HENVENDELSER MODTAGET I HØRINGSPERIODEN

FORSLAG TIL TILLÆG 1 TIL LOKALPLAN 609 TINGBJERG

Offentlig høringsperiode fra den 24. april til den 19. juni 2024.

Oversigtsplan

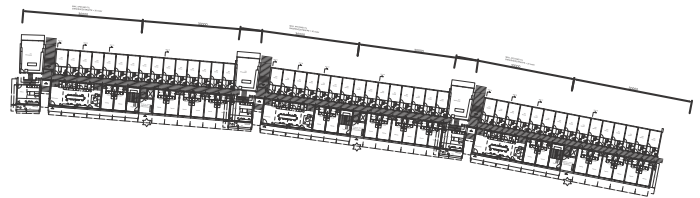
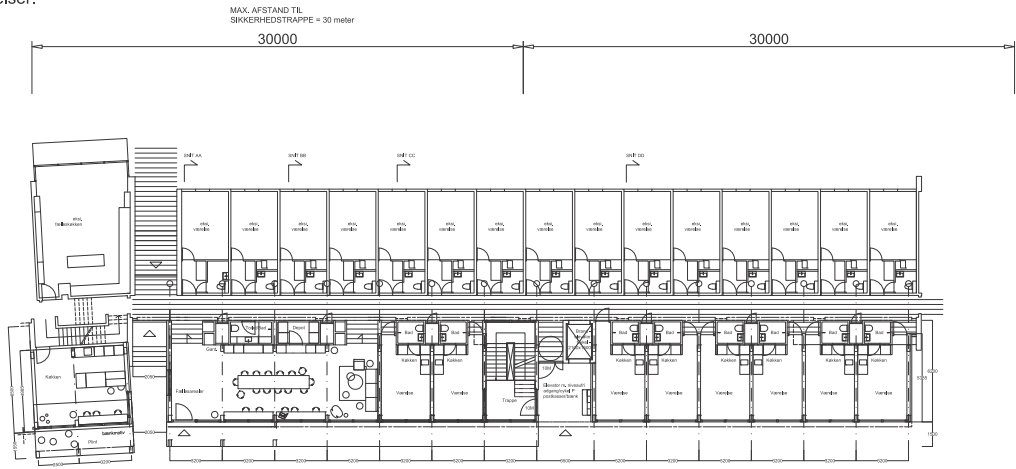
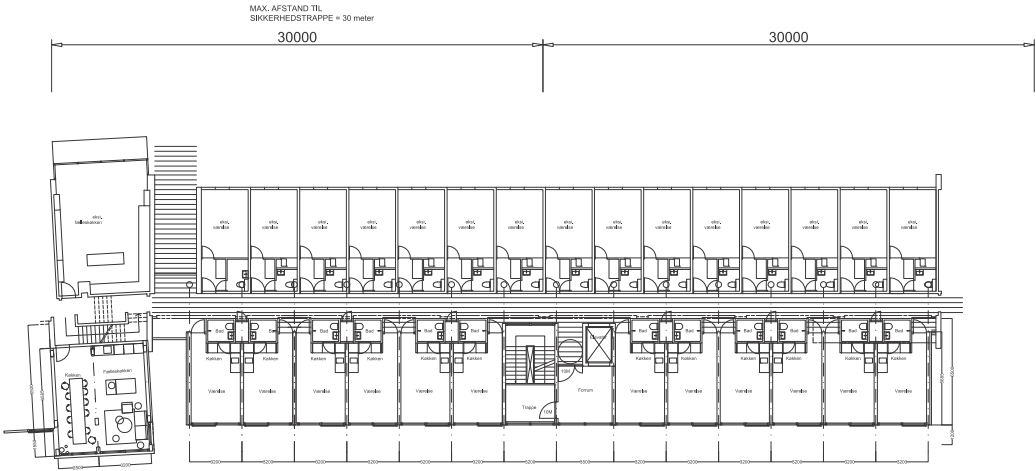
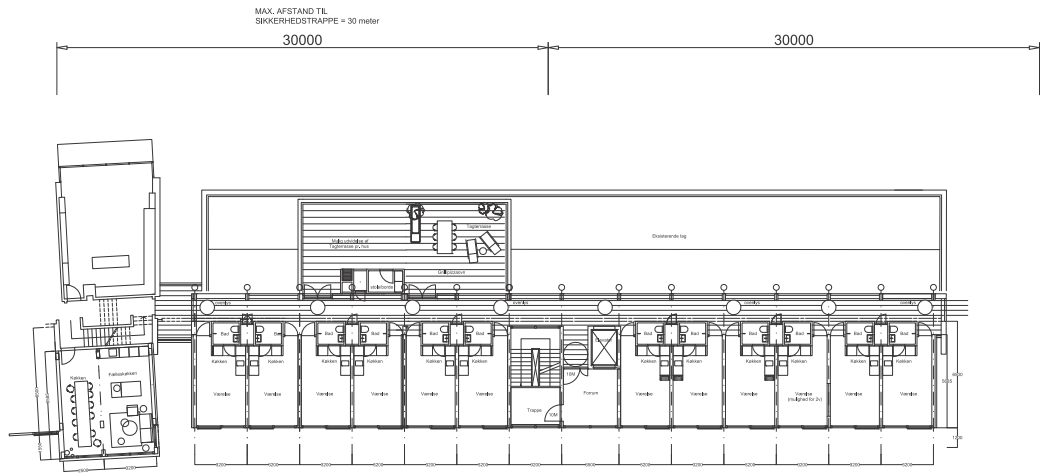
1. I indhakkene på tilbygning tilføjes bebyggelse. Her etableres fællesarealer, hvilket kan frigive et tilsvarende areal til kollegieboliger på de steder, hvor der er planlagt fællesareal i det oprindelige forslag.
2. Der etableres flere boliger i stueetagen.
3. Udvidelse af tagterrassen på den nuværende bygning eller på ny bygning, kan frigive fælles opholdsarealer til at etablere kollegieboliger.
4. Hvis der fjernes parkeringspladser og den interne forskydes mod den offentlige vej, vil det give plads til en grøn kantzone og opholdsarealer foran boligerne.
5. Der kan tilføjes yderligere ungdomsboliger på den øverste etage.

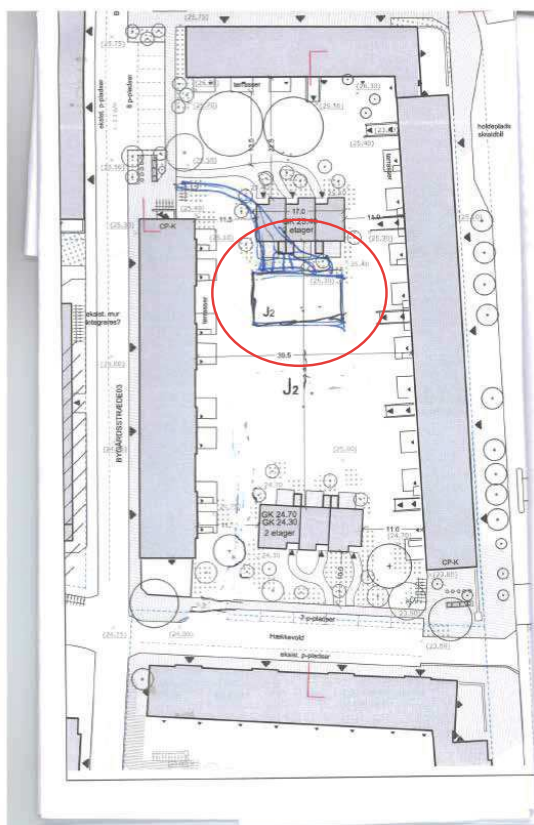
Placeringen af de 3 tværliggende rækkehuse (øst/vest) i LP forslaget deler haverummet op på en uheldig måde. Vi har derfor fået Landsskabsrådgiverne SLA til at udarbejde et forslag – se tegning til højre - til en anden placering af de tværliggende 3 rækkehuse (øst/vest).

Denne løsning vil give langt større brugsværdi og rammer for at bevare det stærke nuværende fællesskab i den sydlige del af haverummet. Den nye adgangssti gennem den nordlige del af haverummet vil spille godt sammen med de eksisterende tilgængelighedsboliger, herunder muligheden for at indrette et mere intimt haverum, som passer til behovet hos denne beboergruppe.

De gode, stærke fællesskab med legeplads i centrum er noget, beboerne omkring gårdrummet ønsker at bevare.

1. alternative forslag - Tårnhusstræde

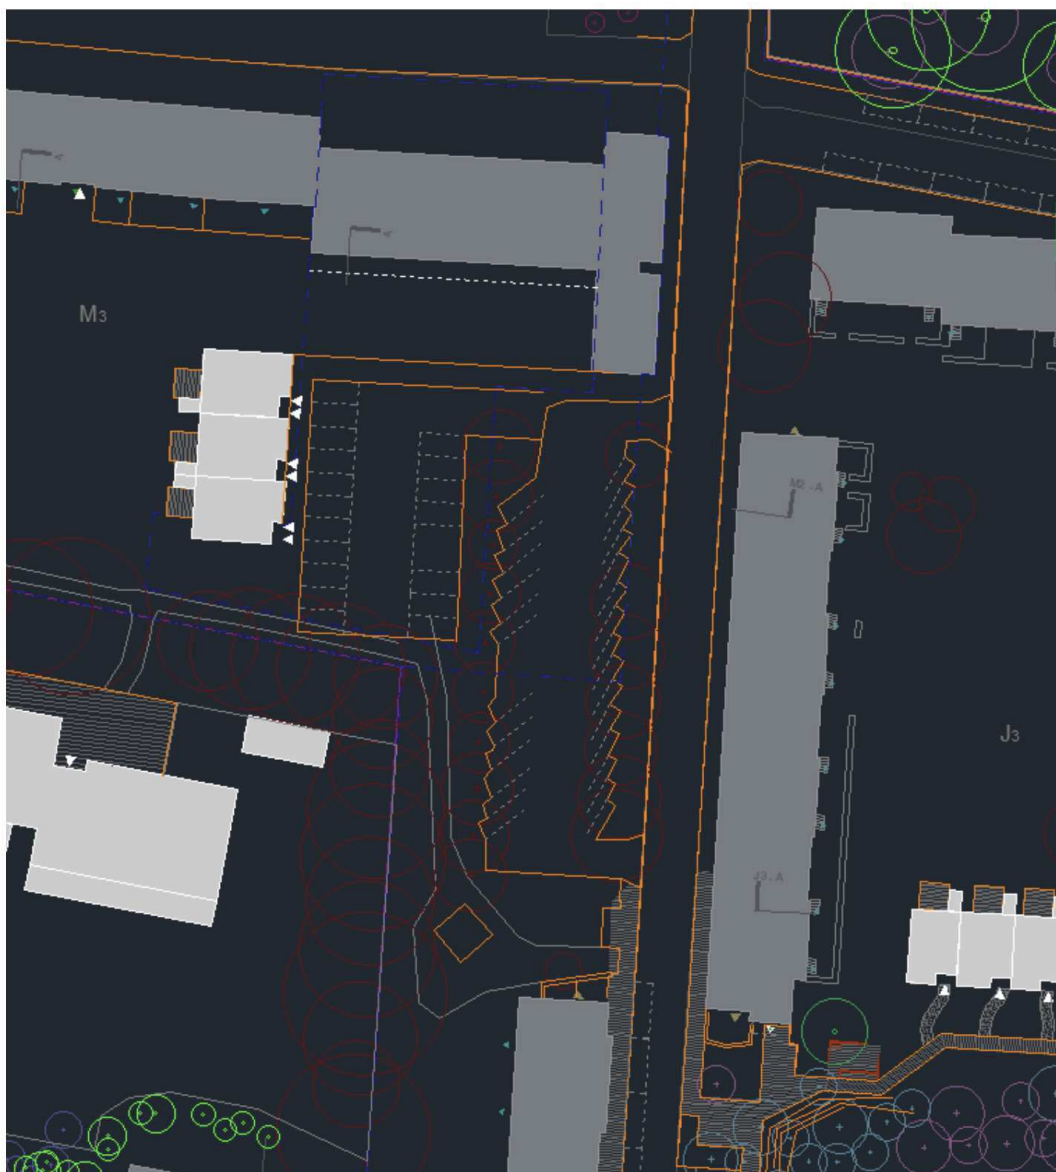
De ønskede funktioner kan langt bedre håndteres i den eksisterende infrastruktur. En mere gangbar løsning vil være at benytte de allerede eksisterende parkeringsarealer ved Tårnhusstræde til varelevering og parkeringsmuligheder til bilister, der skal hente og aflevere daginstitutionens børn (*se kortet på næste side*). I denne løsning kan daginstitutionen spejlvendes, hvis det skaber en bedre adgangsløsning. En spejlvending af institutionen vil desuden betyde, at dets legepladsområde åbnes mere op for resten af Tingbjerg.

- Lastbiltrafikken vil ikke blive øget på Tårnhusstrædet, da det trafiktekniske afsæt i lokalplanen allerede tager udgangspunkt i, at lastbiltrafikken enten kommer fra Tårnhusstræde eller forlader Tingbjerg ad Tårnhusstræde (jf. Oplæg til lokalplan 609, 2. etape, bilag E-2.1).

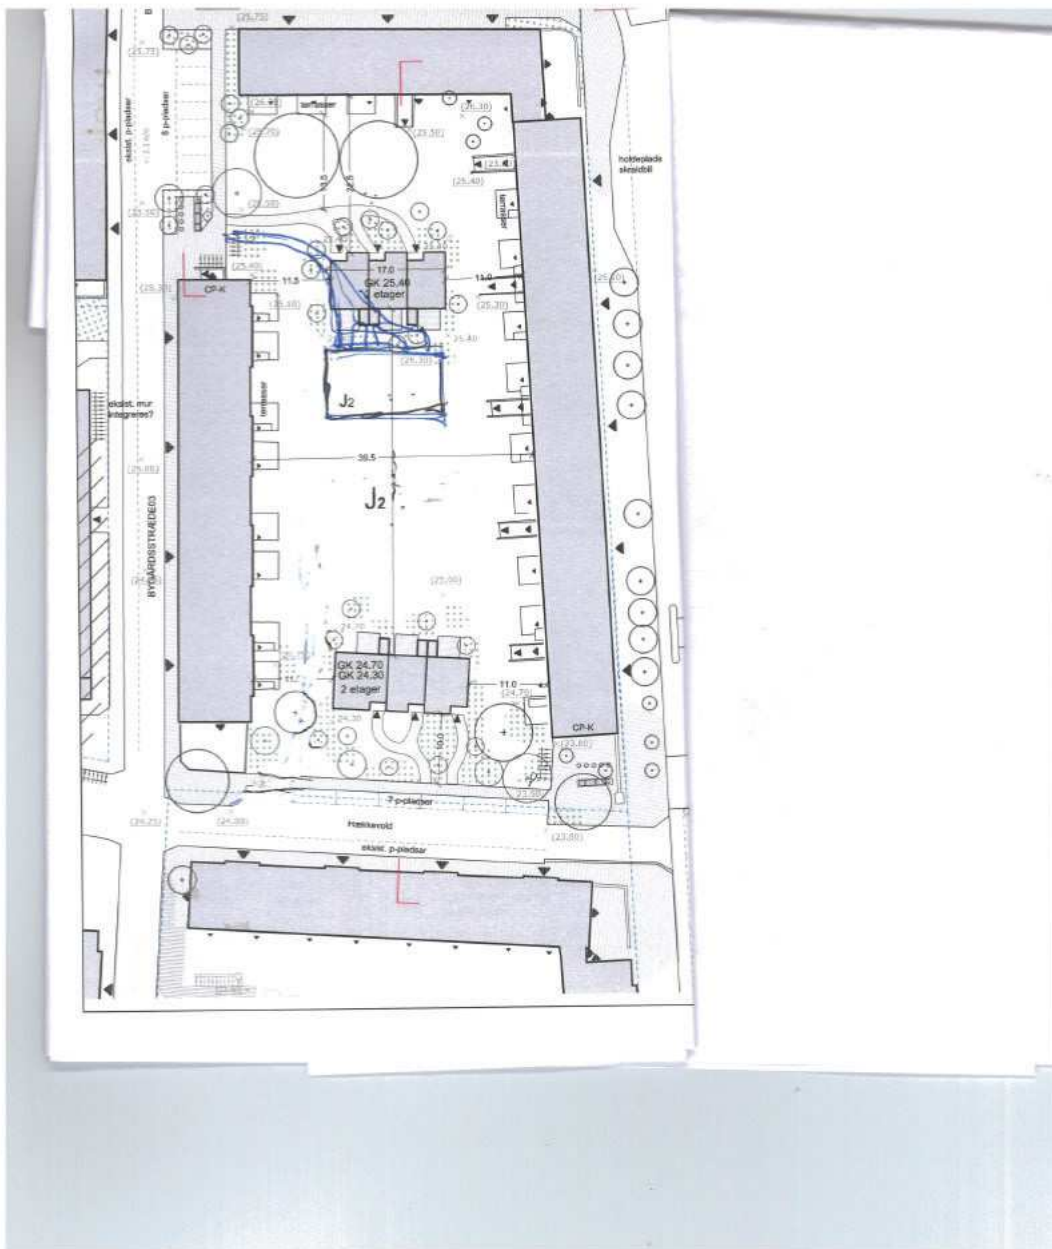
Beboerne ønsker at bevare mest muligt af den nordlige del af det eksisterende J2 haverums rekreative formål – legeplads, opholdsarealer for voksne mv. Placeringen af de 3 rækkehuse (øst/vest) ønskes derfor rykket mod syd, se skitse.

Beboerne ønsker at bevare mest muligt af den nordlige del af det eksisterende J2 haverums rekreative formål – legeplads, opholdsarealer for voksne mv. Placeringen af de 3 rækkehuse (øst/vest) ønskes derfor rykket mod syd, se skitse.
